柏崎刈羽原子力発電所 6号及び7号炉

重大事故等対策の有効性評価について

平成27年9月

東京電力株式会社

図 2.1.4 高圧・低圧注水機能喪失時の対応手順の概要

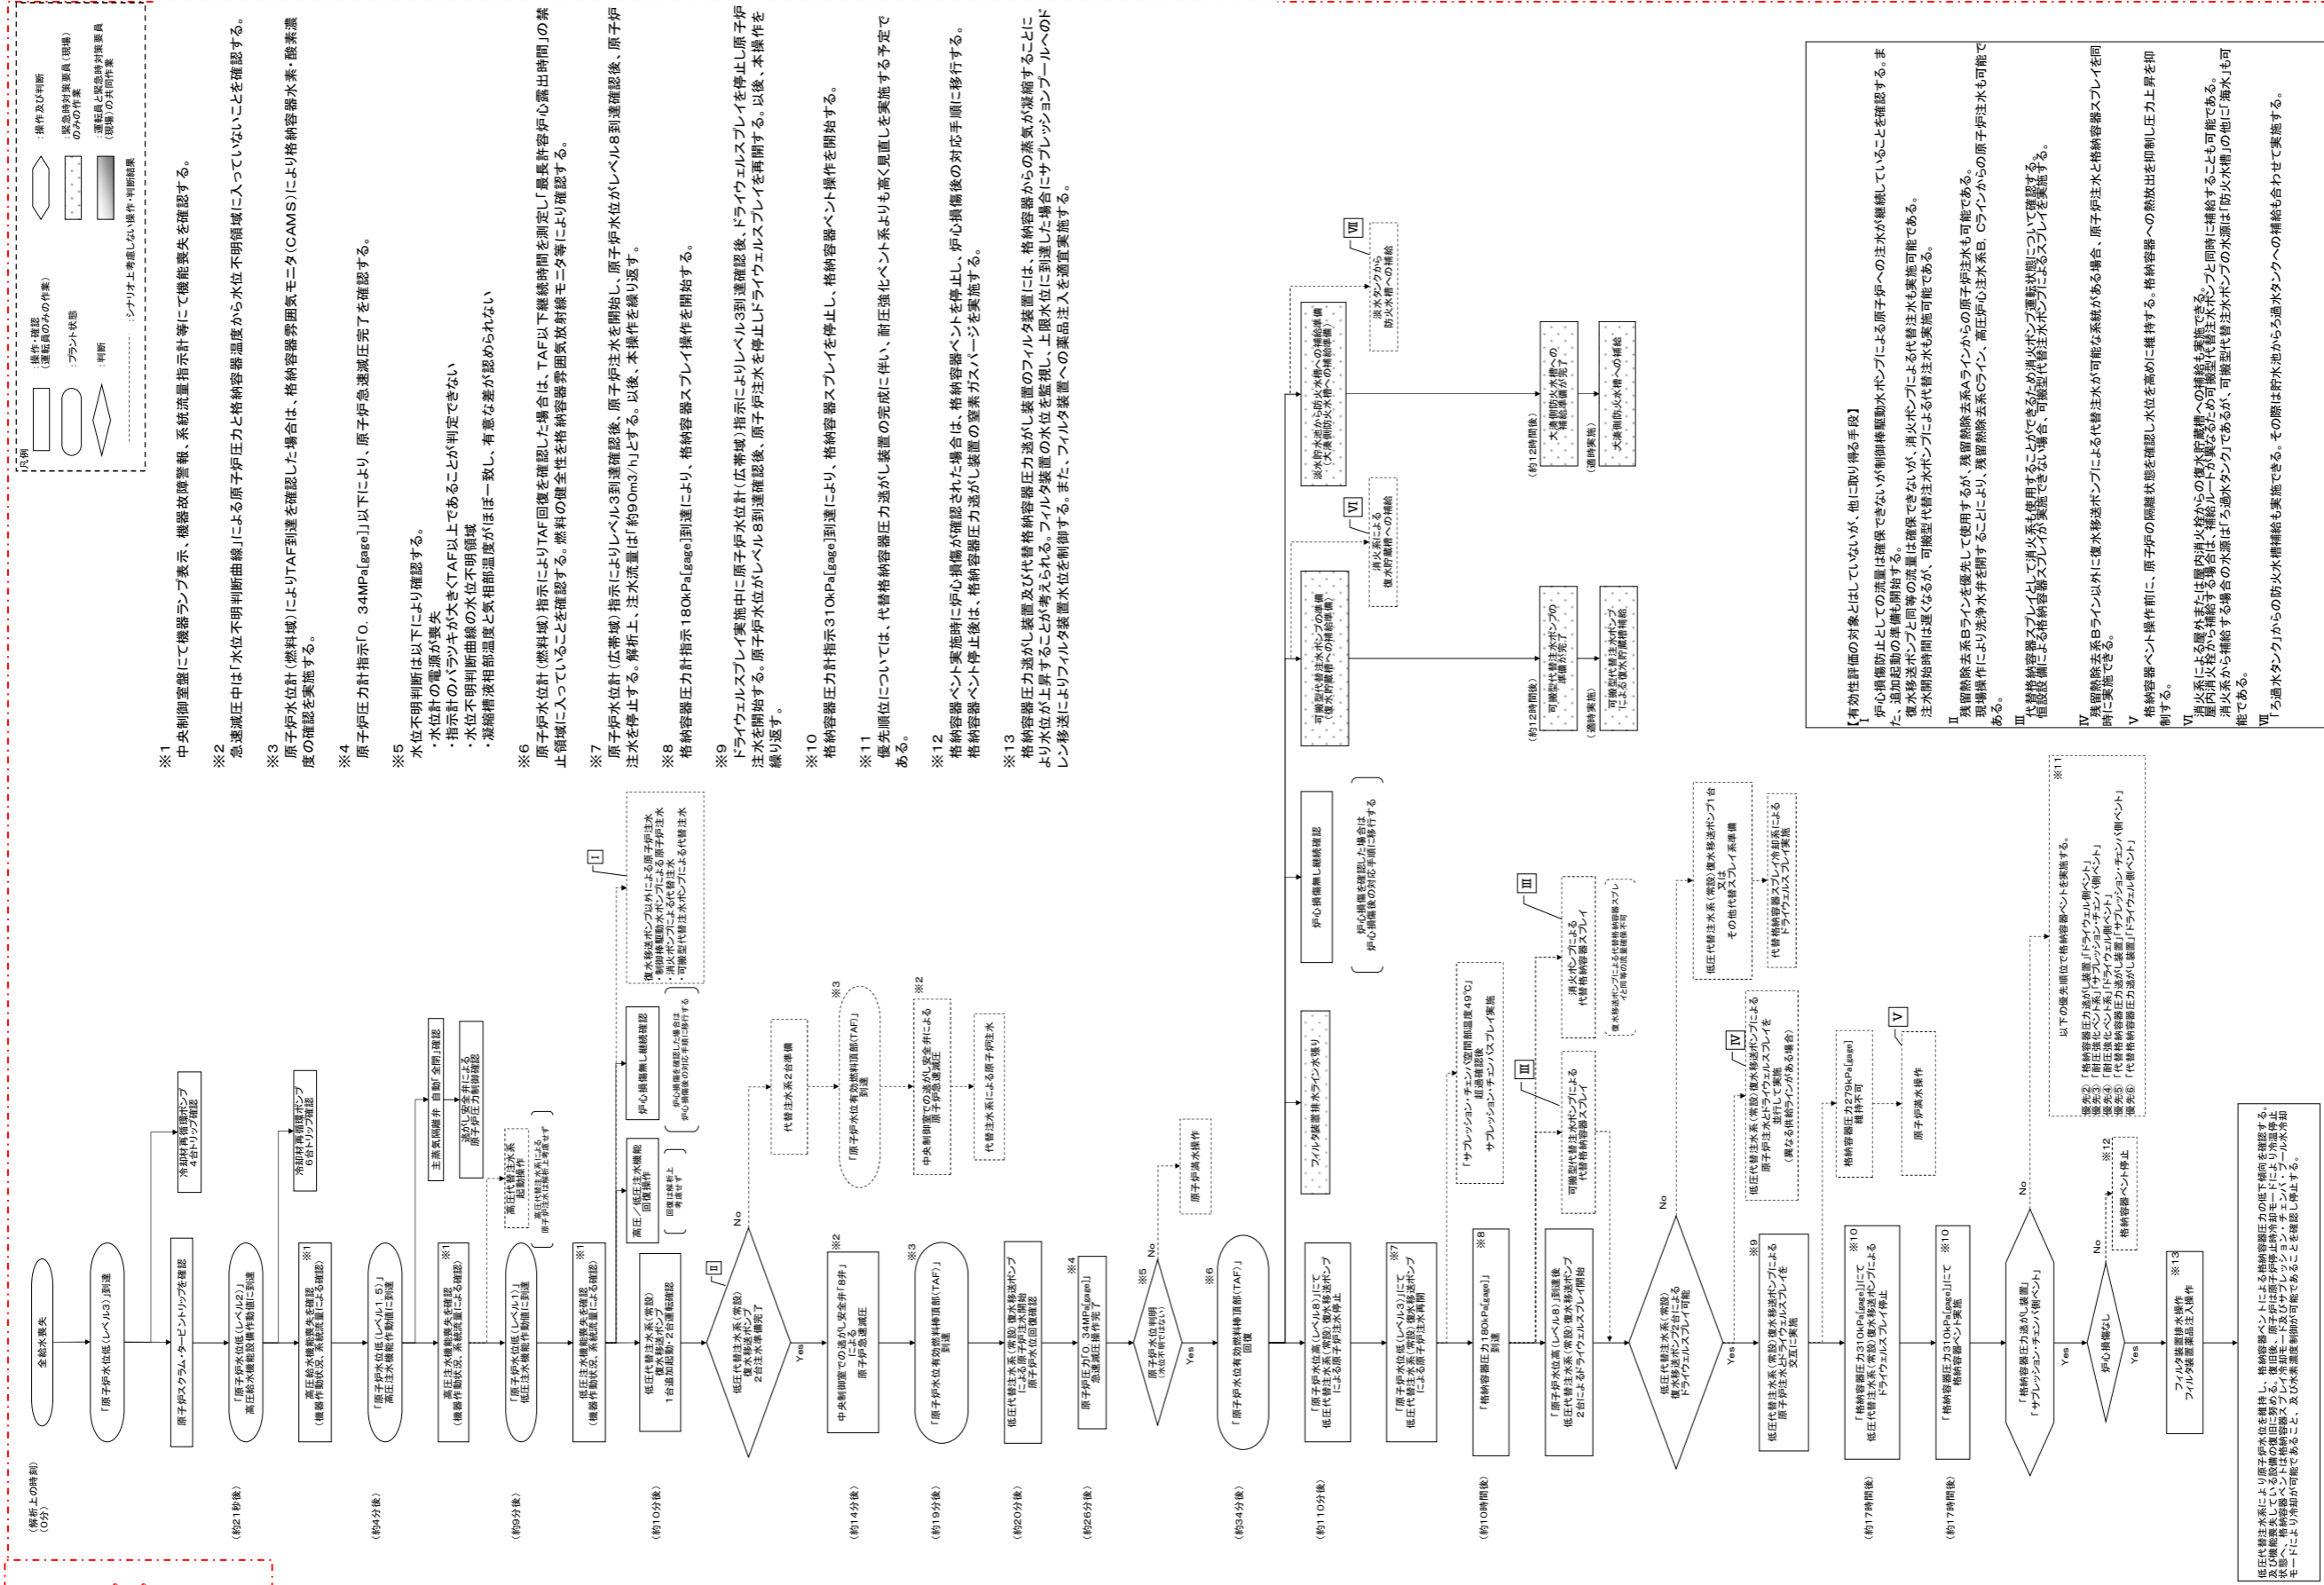
コメント
No. 審査-7,8,20,
23,26,27,29,
33,34,50,91,
118
に対する
ご回答

図 2.1.7 原子炉水位の推移

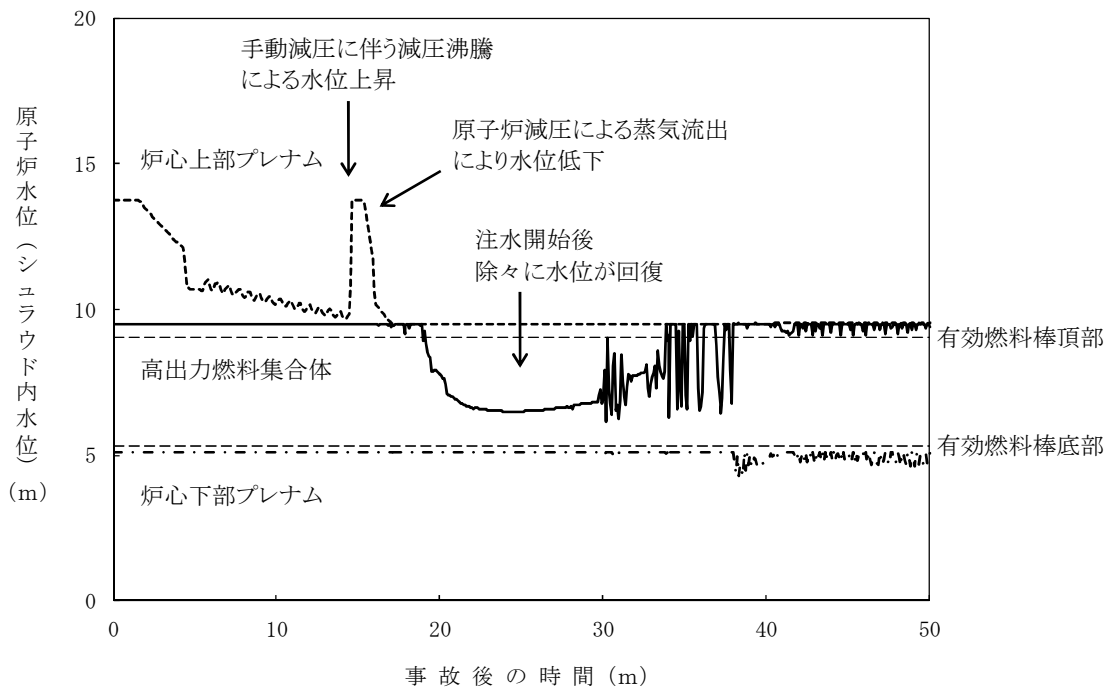
コメント
No.
審査-6,9,22
に対する
ご回答

図 2.1.7 に示すとおり、低圧代替注水系(常設)による注水継続により炉心が冠水し、炉心の冷却が維持される。その後は、約 17 時間後に格納容器圧力逃がし装置等による除熱を開始することで安定停止状態を維持できる。

図 2.2.3 高圧注水・減圧機能喪失時の対応手順の概要

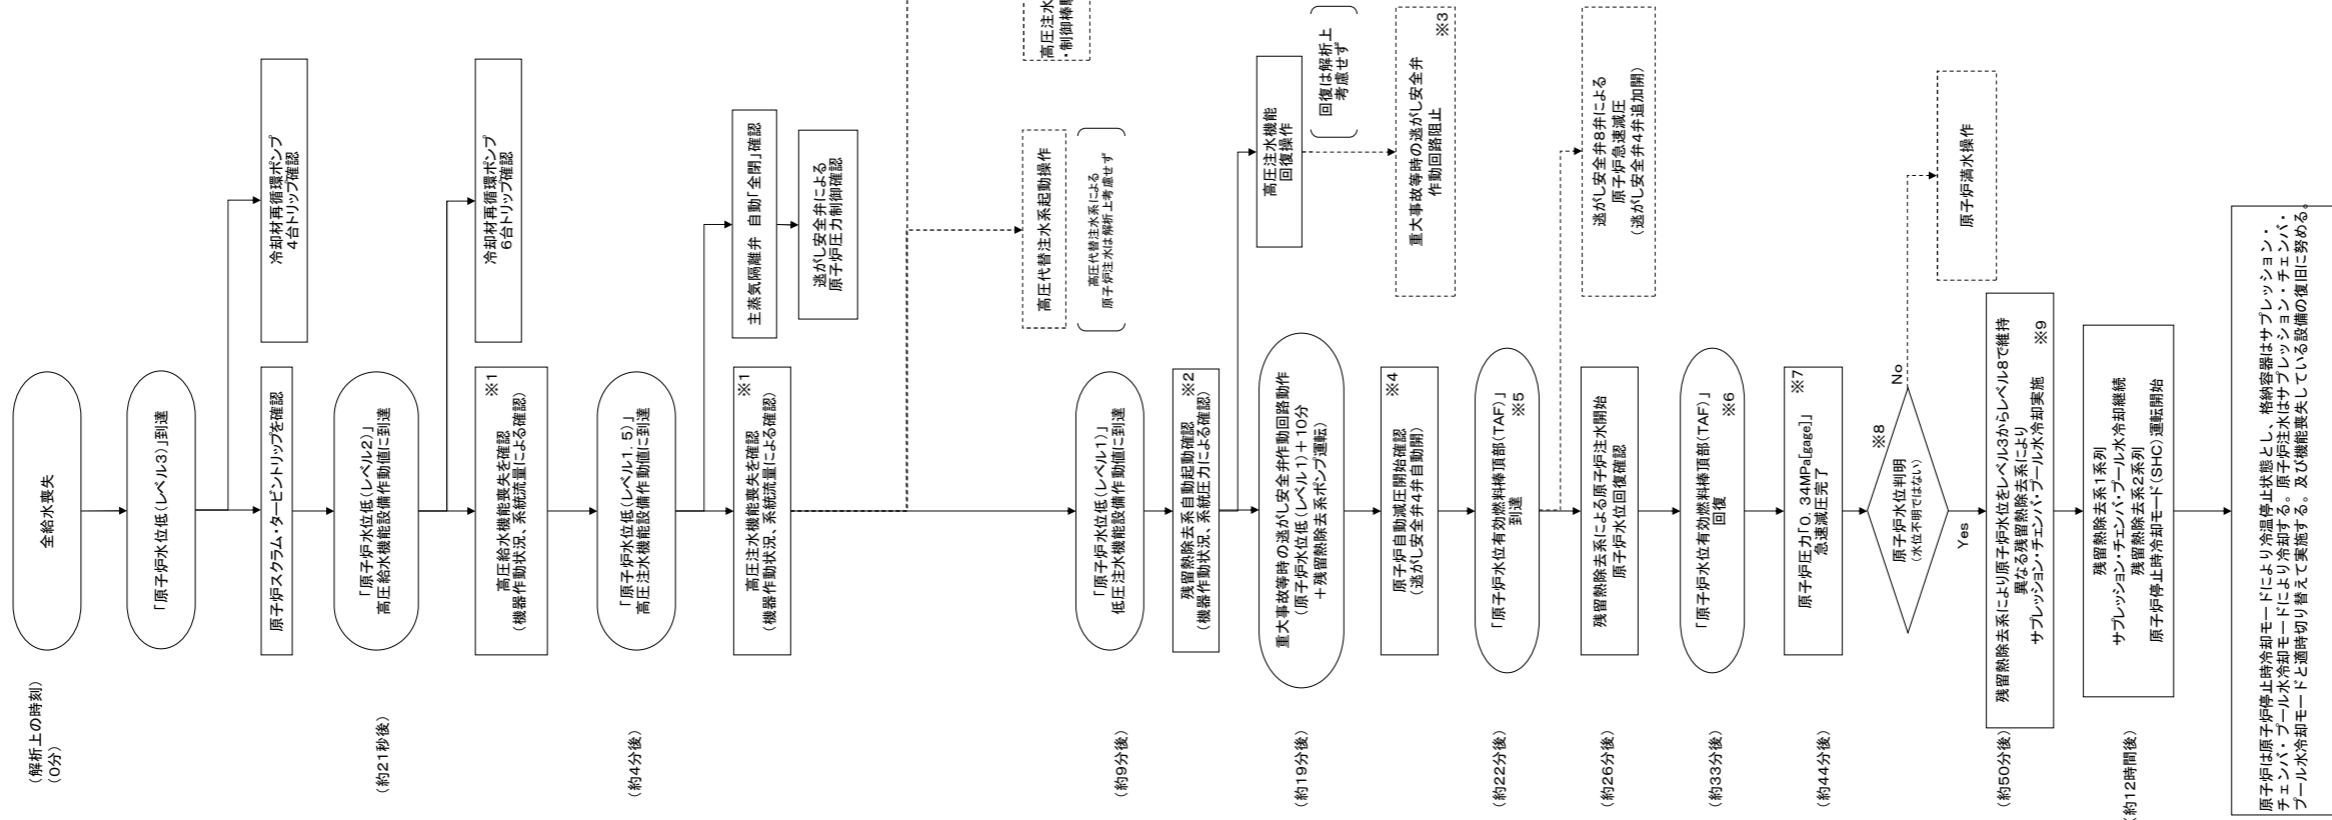
コメント
No. 審査: 8, 20,
23, 27, 29, 33, 34,
50, 97
に対する
ご回答

【有効性評価の対象とはしていないが、他に取り得る手段】
制御棒駆動水ポンプが運転を継続し原子炉への注水が継続していることを確認する。また、追加起動の準備も開始する。

図 2.2.7 原子炉水位(シュラウド内外水位)の推移

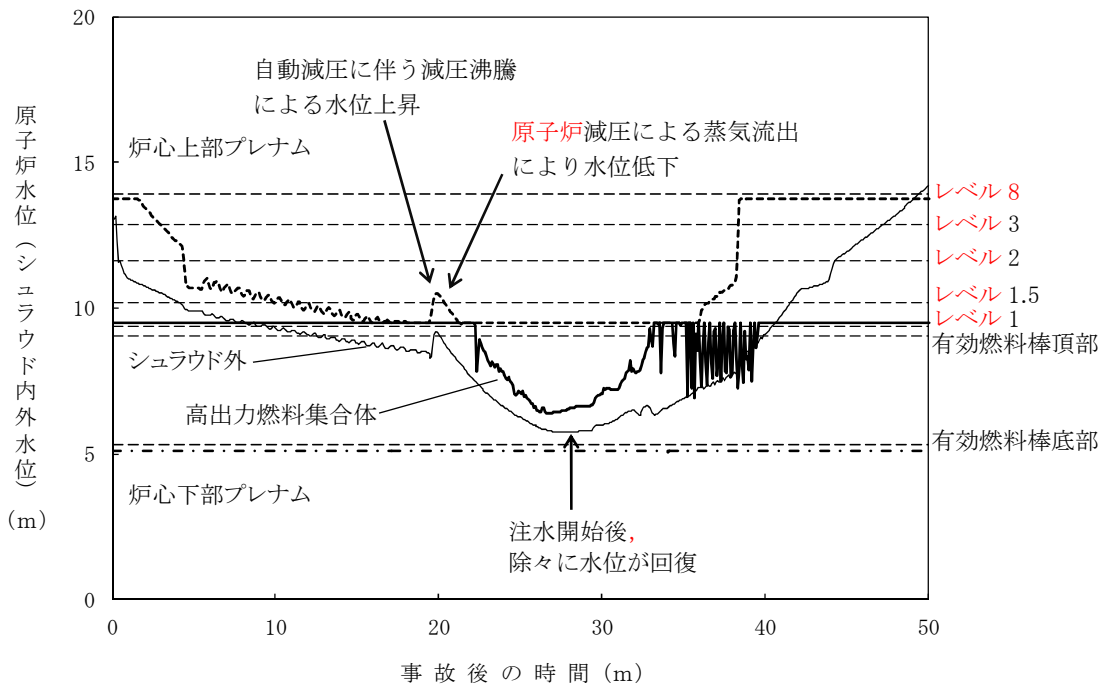
コメント
No.審査-6,9,22
に対する
ご回答

本重要事故シーケンスにおける原子炉圧力、原子炉水位(シュラウド内及びシュラウド内外)*、注水流量、逃がし安全弁からの蒸気流出流量、原子炉内保有水量の推移を図2.2.5から図2.2.10に、燃料被覆管温度、燃料被覆管最高温度発生位置の熱伝達係数、燃料被覆管最高温度発生位置のボイド率、高出力燃料集合体のボイド率、炉心下部プレナム

図 2.6.1 LOCA 時注水機能喪失時の重大事故等対策の概略系統図(1/3)

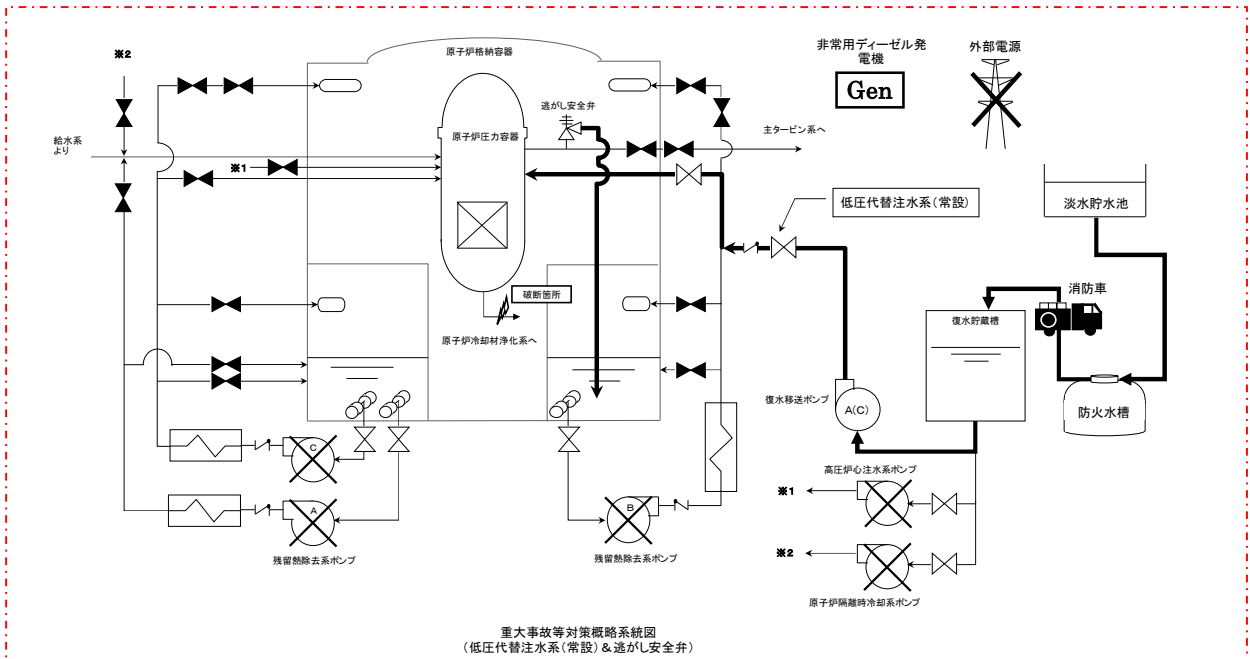
コメント NO.審査-200
 に対するご回答

図 2.6.2 LOCA 時注水機能喪失時の重大事故等対策の概略系統図(2/3)

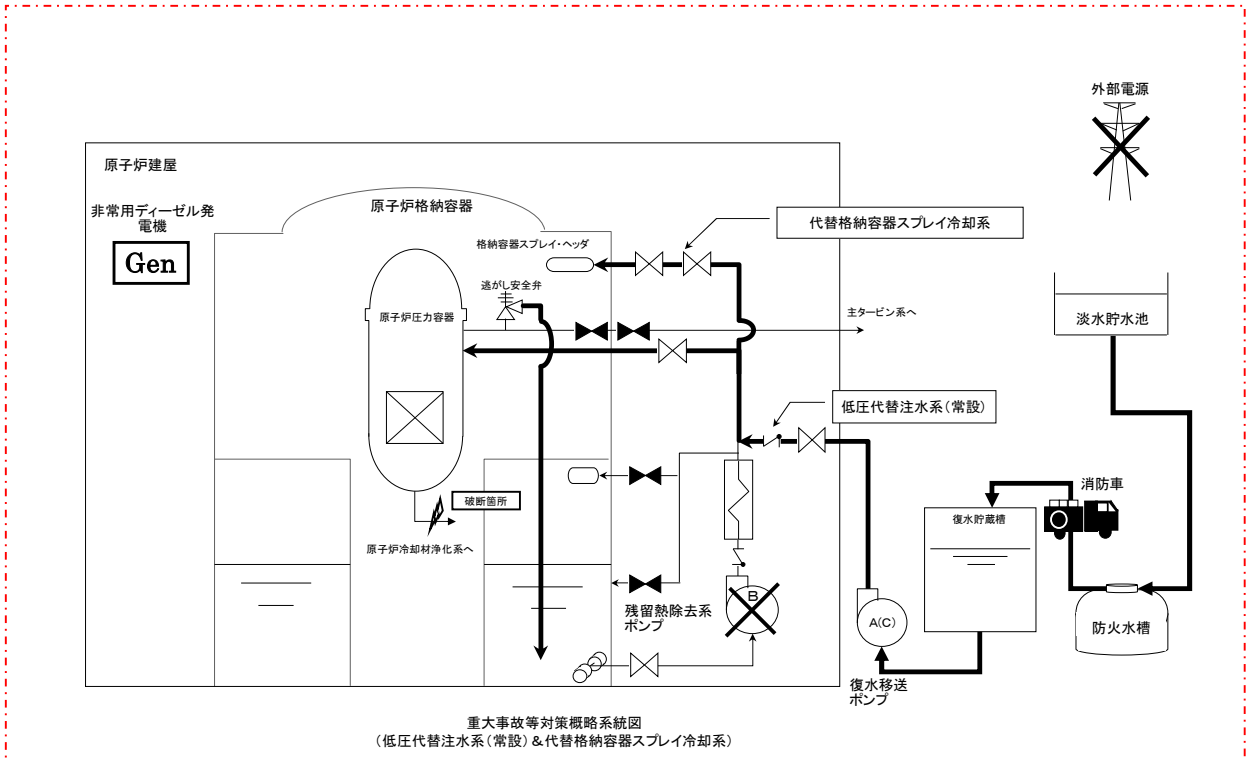
コメント NO.審査-200
 に対するご回答
